Relatório Técnico de Inspeção - Andaime Suspenso

Código: 12336

Empresa: Ducampo

Escada guarda corpo

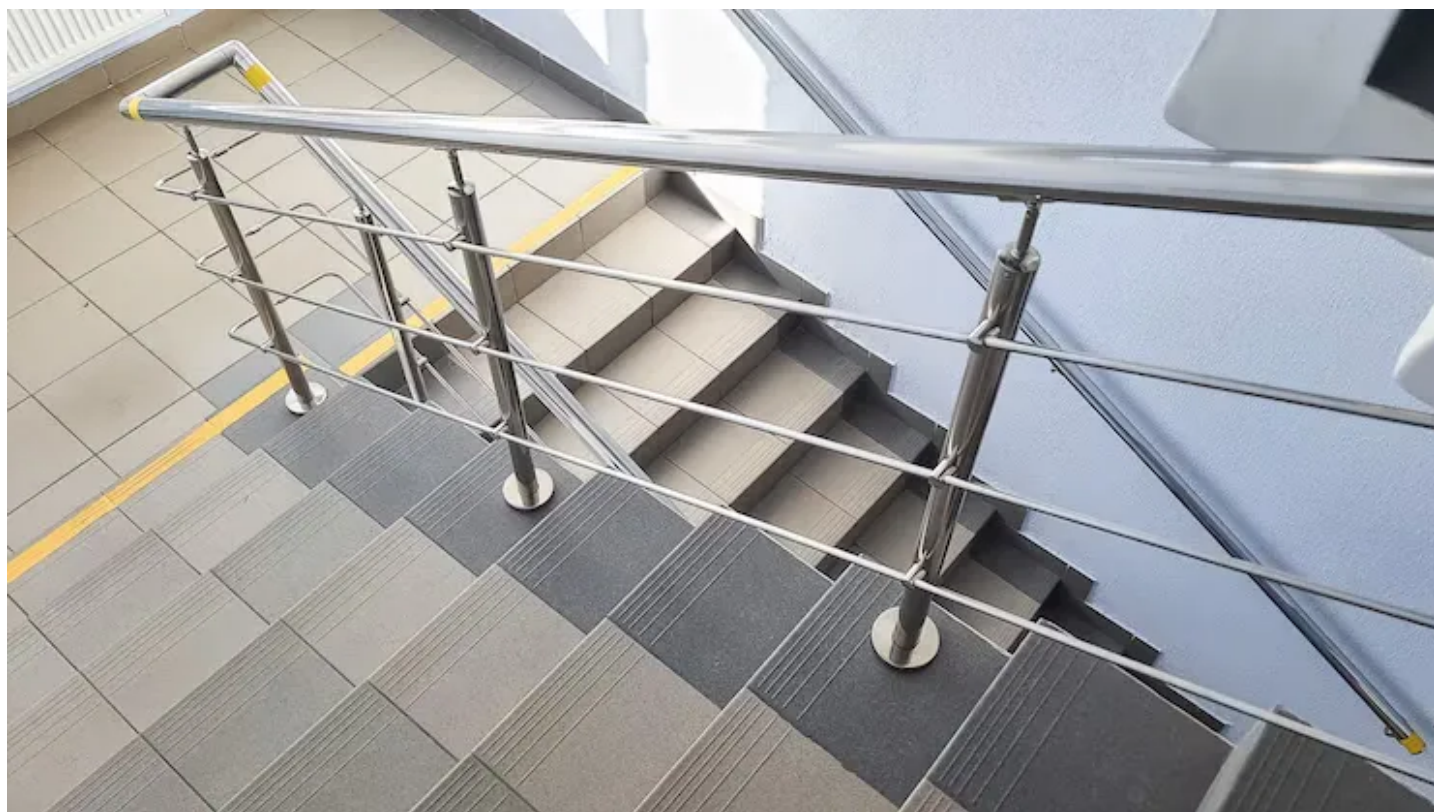
Item	Status	Desvios	Ações Corretivas
- Guarda corpo externo	Não Conforme	Altura inadequada A NBR 14718 (guarda-corpos) e normas correlatas estabelecem altura mínima (geralmente 1,10 m em áreas externas).	Adequação estrutural: aumentar a altura do guarda-corpo existente para no mínimo 1,10 m (medidos a partir do piso acabado até o topo da peça superior), conforme NBR 14718. Método de correção: Instalar prolongadores ou perfis adicionais na parte superior da estrutura já existente, garantindo continuidade estética e estrutural; ou Substituir o guarda-corpo por um novo modelo que já atenda à altura mínima regulamentar.
